BOLETIM TÉCNICO

BT0079
15.04.96

Assunto: Fixação do Pino do Armador do Freio
Modelos: Lavadoras Mondial/ Clean/
Clean Electrônic
Marca: Brastemp

Fig.01

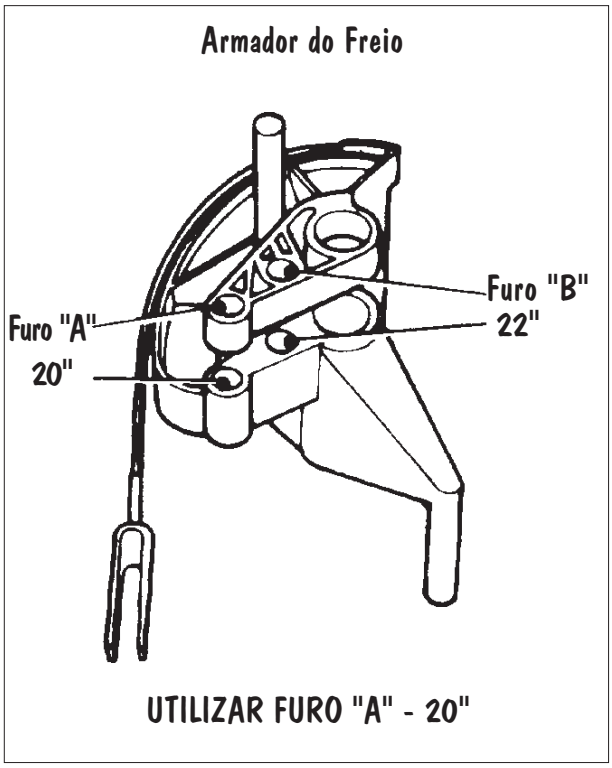
Informamos que a partir de Abril/96 as Lavadoras Modelos BWR22 - Clean Nível d'Água e BLL22EDA Clean Electronic - números de série superior a 6AB095692, estão sendo montadas com o Pino do Armador do Freio encaixados na posição do Furo "A" do mesmo (fig.01).

Esta modificação visa aumentar o tempo de frenagem das máquinas, evitando o deslocamento do aparelho no final da centrifugação.

Para chamados de campo devido ao motivo acima, deve-se adotar também esta montagem, tanto para os modelos anteriores (Mondial), como para os produtos Clean com número de série anterior a Abril/96.

Lembramos ainda que jamais deve ser utilizado qualquer tipo de graxa na Lona do freio, pois em testes realizados em nossos laboratórios, constatamos que após algumas operações ocorre diminuição no tempo de frenagem, provocando parada brusca e consequente quebra de varas de suspensão e outros problemas.
